**CIRCULAR ACLARATORIA N° 04/24
(CON CONSULTA)**

**Ref.: Expte. N° 1100125-226.171/2023-0 y agregados.-----
LICITACION PUBLICA N° 01/2024 - Obra: "GUARDIA DE EMERGENCIAS Y
QUIROFANOS AMBULATORIOS. HOSPITAL SEÑOR DEL MILAGRO. SALTA.
PROVINCIA DE SALTA "-----**

Salta, 18 de Septiembre de 2.024.-

PLANO DE INSTALACION SANITARIA

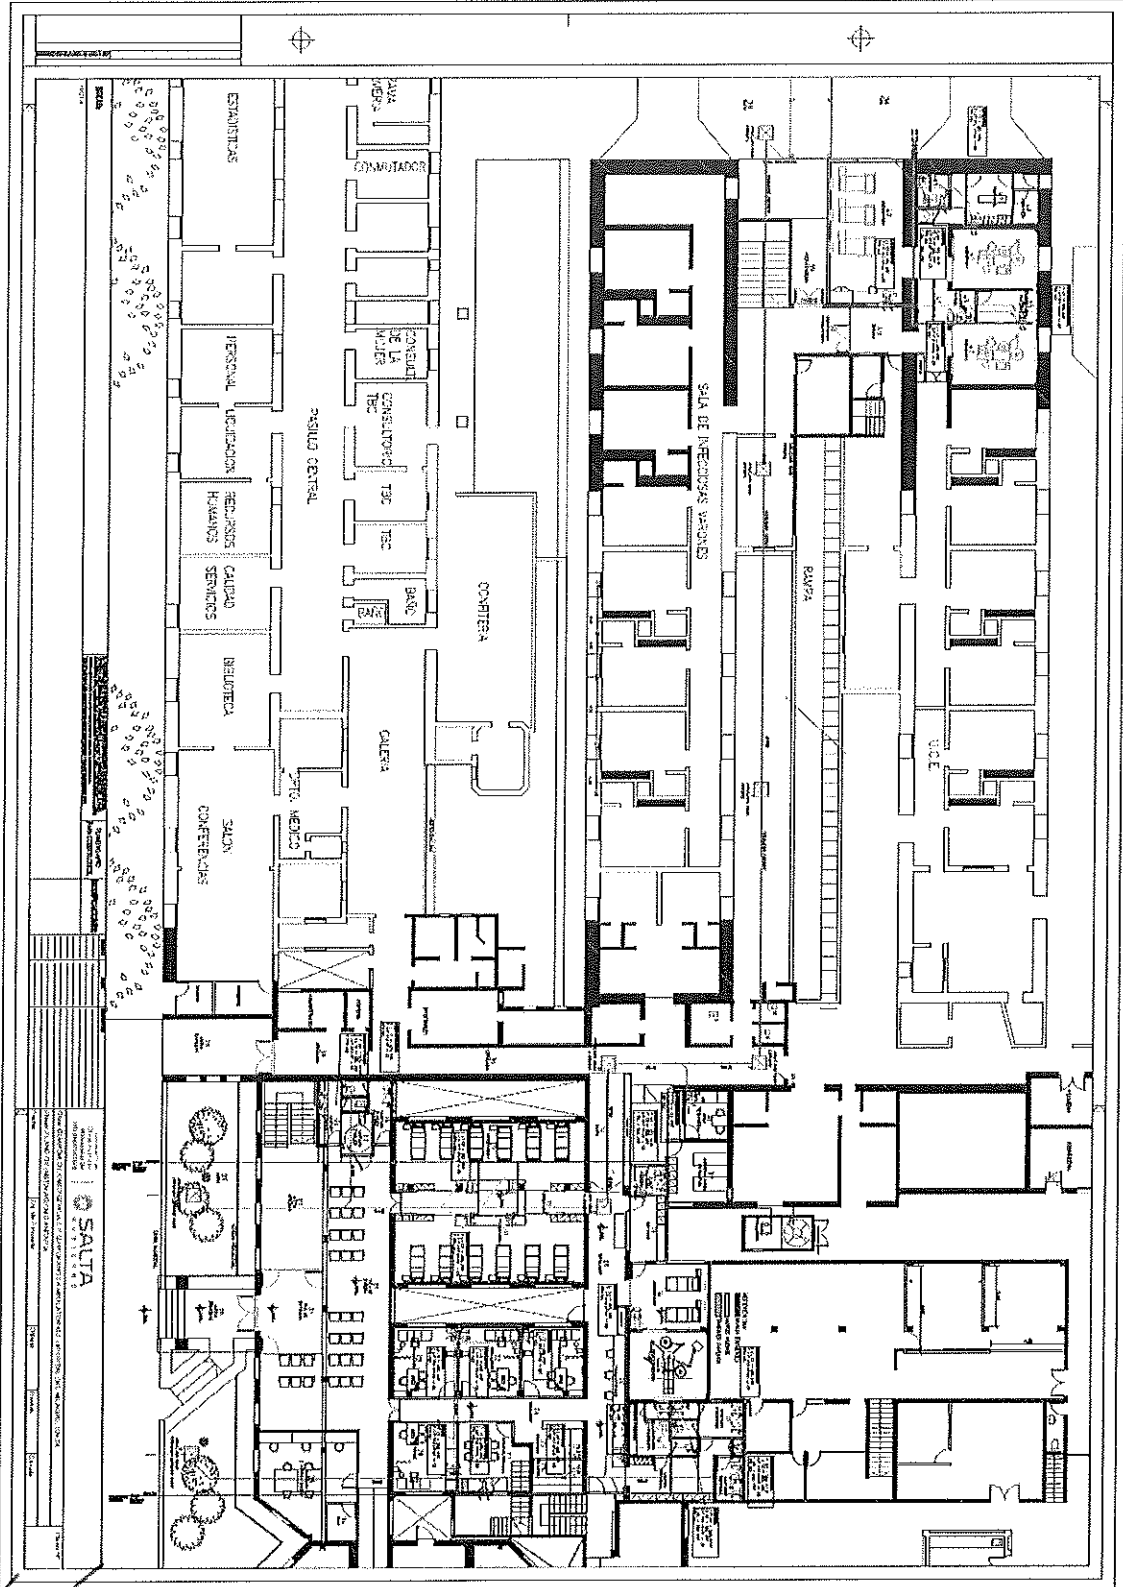
6. Solicitamos planos de Instalación Sanitaria, sobre todo de donde se debe empalmar la misma.

Respuesta: Se pueden empalmar a los medidores existentes en vereda municipal, sobre Avenida Sarmiento con los números 9.376 y 12.845, para lo cual deberán formalizar el trámite de factibilidad en Aguas del Norte de acuerdo a lo explicitado en Nota Aclaratoria de Oficio N°1.

NOMENCLATURA DE CARPINTERIA Y LOCALES

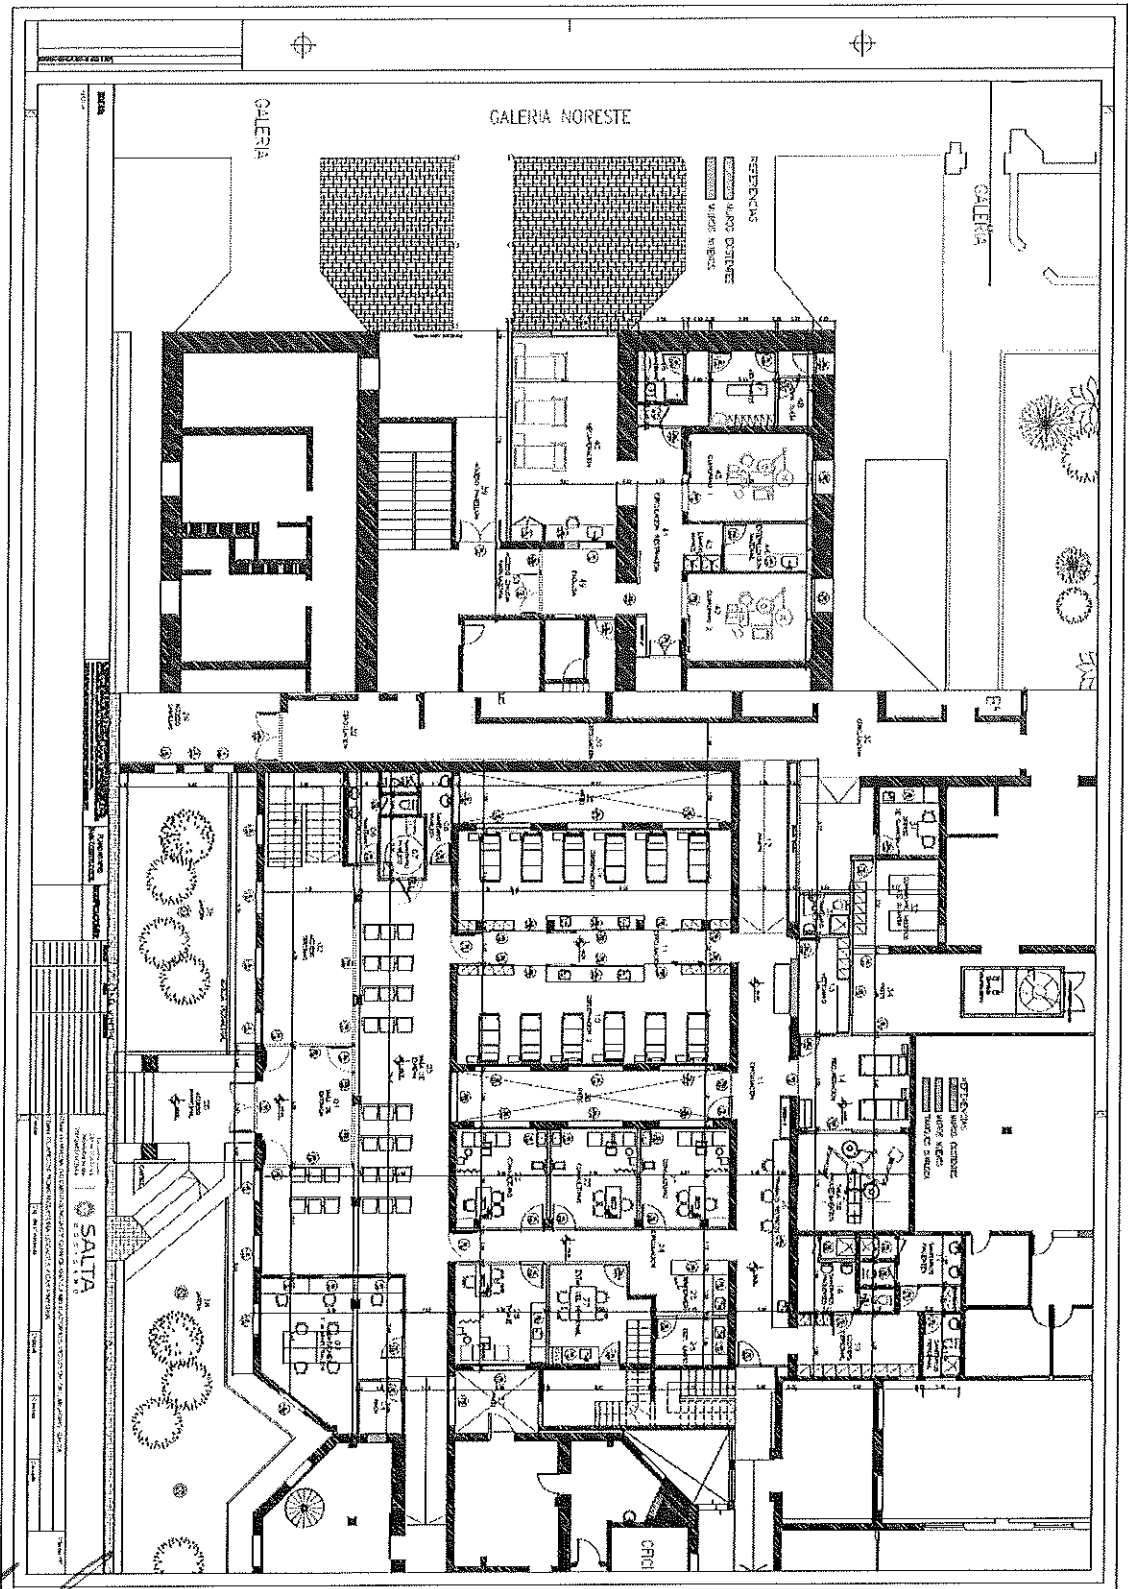
11. Numeración de Locales (A.5.2): Notamos una repetición en la numeración del local N°9 para OBSERVACIÓN 1 y CIRCULACIÓN. Debemos asumir que corresponde al local OBSERVACIÓN 1.

Respuesta: Los locales de Observación de pacientes, 9 y 10 tienen las mismas terminaciones. La Circulación corresponde al número 11. Ver Plano ARQ. Nomenclatura de locales y Carpintería+ Detalle de muros adjunto.
